改善箇所説明図

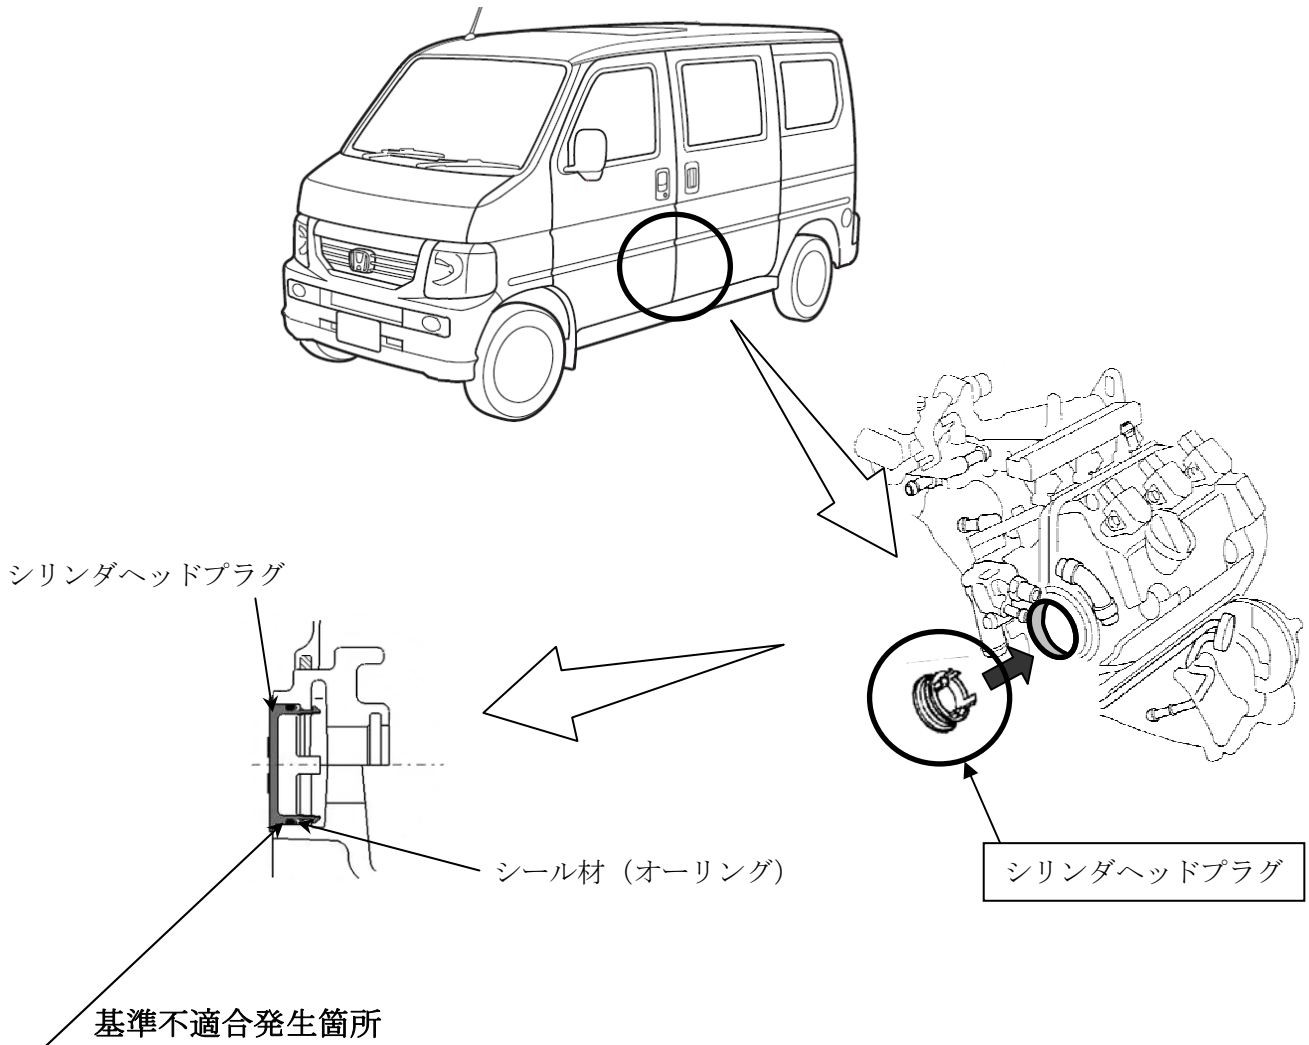
冷機時の長時間暖機運転や短距離走行の使用頻度が高い車両において、ブローバイガスの凝縮結露でエンジンオイルに水分が混ざり、長期の使用過程でシリンダヘッドプラグのシール材表面が吸水して加水分解すると硬化し、シール性が低下してエンジンオイルが滲むことがある。そのため、そのままの状態で使用を続けると、滲み出たオイルが排気管カバー内に溜まり、発煙・発火するおそれがある。

全車両、シリンダヘッドプラグを対策品と交換する。

識別：右フロントドア ドアチェッカー上側ボルト頭部に黄色ペイントを塗布する。
